Date 27/05/2026	Bulletin n° 138	Modèle Toutes les unités USI/ICU et les commandes NABCO nécessitant du vinyle
Objet Remplacement du vinyle

Bulletin technique

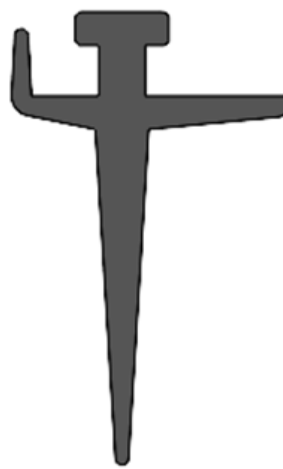
Dans le cadre d'une amélioration de la conception, le service d'ingénierie de NABCO a conçu un nouveau joint d'étanchéité en vinyle doté d'un talon d'ancrage plus robuste qui ne peut pas s'arracher ni se détacher.

Le nouveau joint en vinyle M-02463 remplace directement le joint M-71241 existant, couramment utilisé sur les portes ICU/USI et autres applications NABCO où l'on souhaite éviter l'utilisation de coupes-froid à brosse. Le modèle M-02463 présente une conception beaucoup plus facile à installer, sans qu'il soit nécessaire de retirer les panneaux.

M-71241

Ancien

M-02463

Nouveau
